Bilag 6 Høring

Indhold i bilag om høring af Frederikssundsvejprojektet

Høringssvar vedrørende Frederikssundsvej trafikprojekt

Høringssvar vedr. trafiksikkerhedstiltag på Frederikssundsvej

**2. Ved skolen i Charlotttegården**

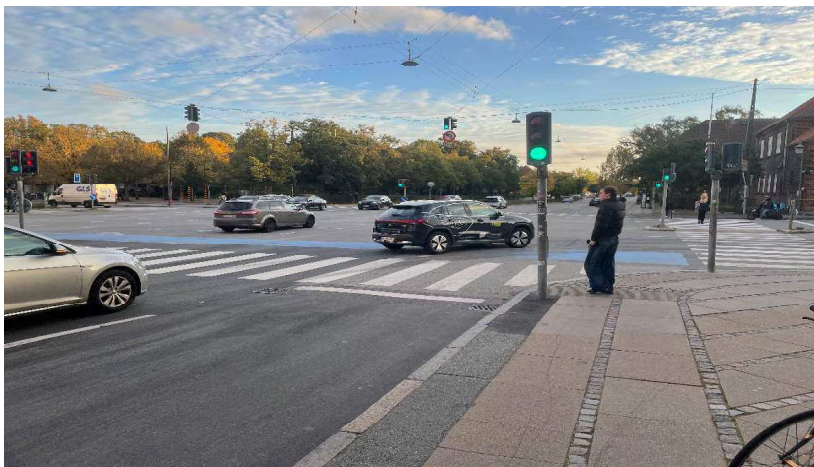
Vi har ingen bemærkninger til forslaget.

Billede 4: Den lovlige rute fra busøen til fortorvet mod øst er en stor omvej.

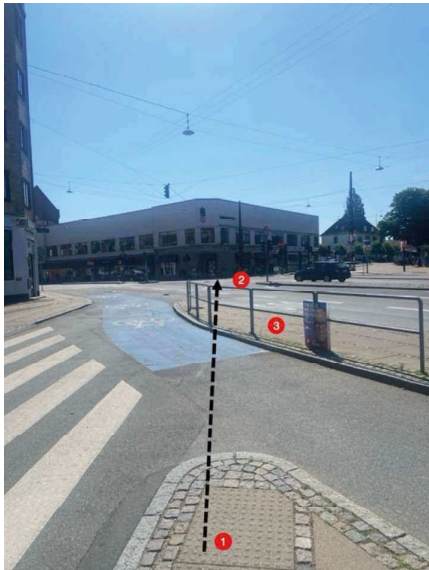
Som det ses på billede 4 herunder, er den eneste lovlige rute fra busøen (1) til fortorvet på Frederikssundsvej mod øst (2) en stor omvej. Dette er årsagen til, at langt de fleste slår ulovlig genvej over cykelstien (3).

Billede 6: Ændringsforslag som bevarer indkørslen til Brønshøj Kirkevej.

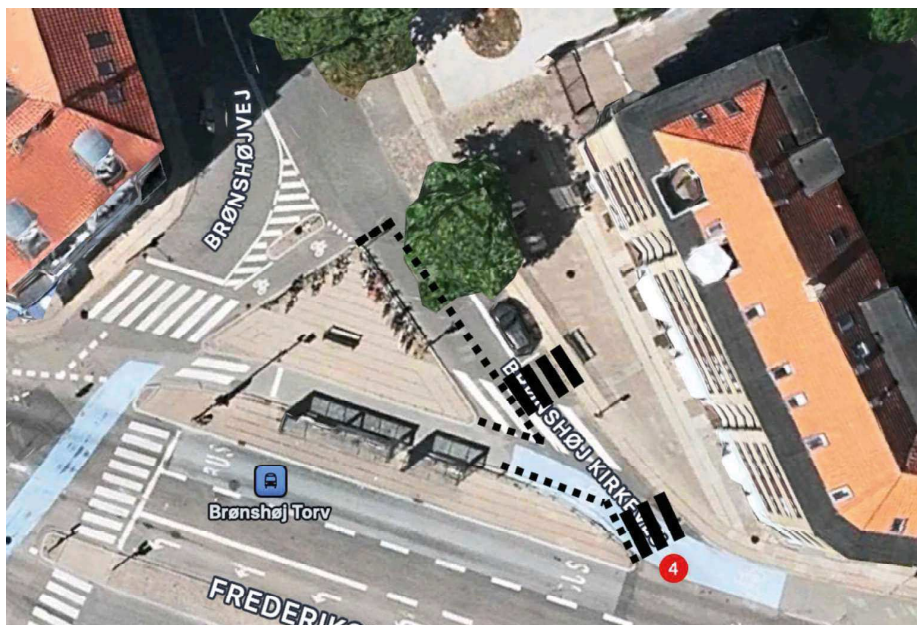
- Desuden er der et mindre antal parkeringspladser, man kunne nedlægge for at åbne op for mere omfattende justeringer af vejforløb, cykelstier og fodgængerovergange.

Figur 1: Forundersøgelsens registrering af ulykker ved Brønshøj Torv

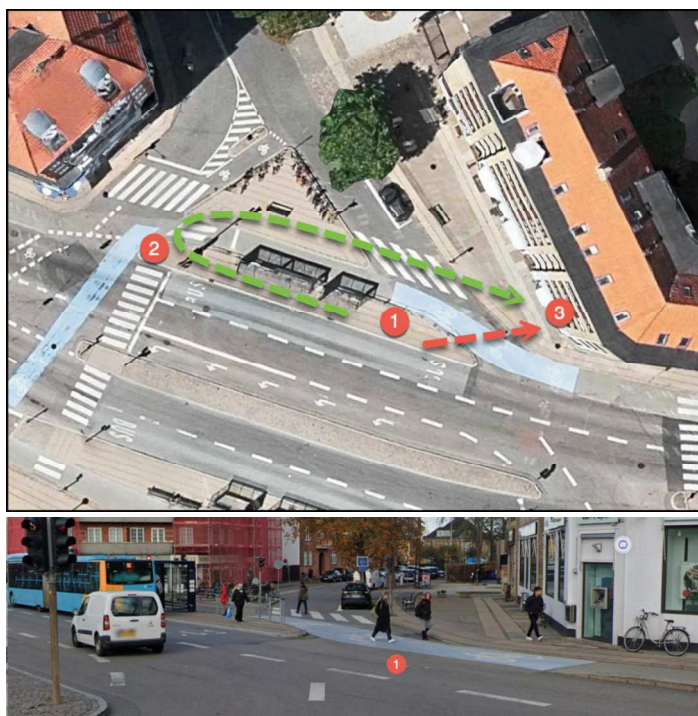
Ift. ulykker finder projektets egen forundersøgelse² følgende fem registrerede ulykker ved Brønshøj Torv, hvoraf ingen angår indkørslen til Brønshøj Kirkevej, som det ses på Figur 1[1]:

Figur 5: Farlige forhold ved Holcks Plads

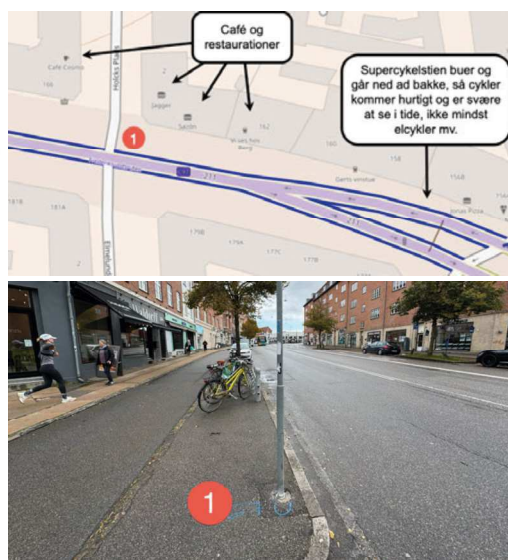
- Rabat mellem cykelsti og vej i tilfarten øst for krydset gør det vanskeligt for biltrafikken at orientere sig mod cyklister på cykelstien og fodgængere på fortovet.

Figur 6: Eksempler på villavejenes uegnethed til øget trafik

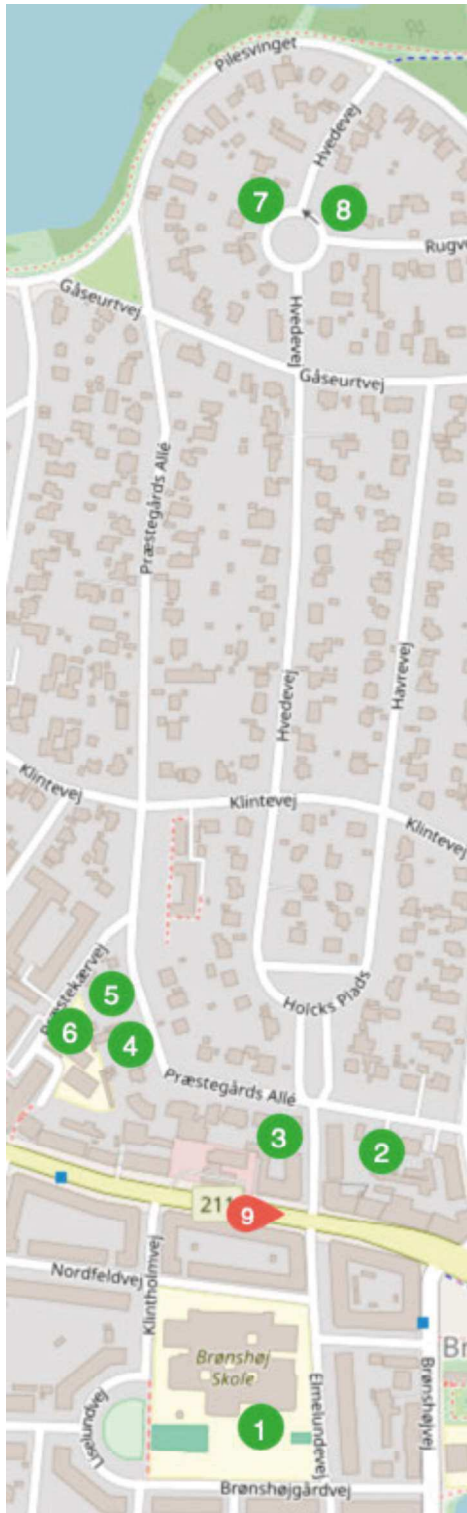
Allerede i dag er krydset bag Holcks Plads med sine skrå vinkler og trafik fra mange retninger svært at færdes i for såvel bilister som cyklister og fodgængere (se Figur 6 [2]), bemærk at der allerede i dag er behov for beskyttende pullerter opsat ved Københavns Kommunes Fritidsordning afdeling ”Hjørnet”).

Figur 6 viser nogle konkrete eksempler på vejenes uegnethed til at bære øget trafik.
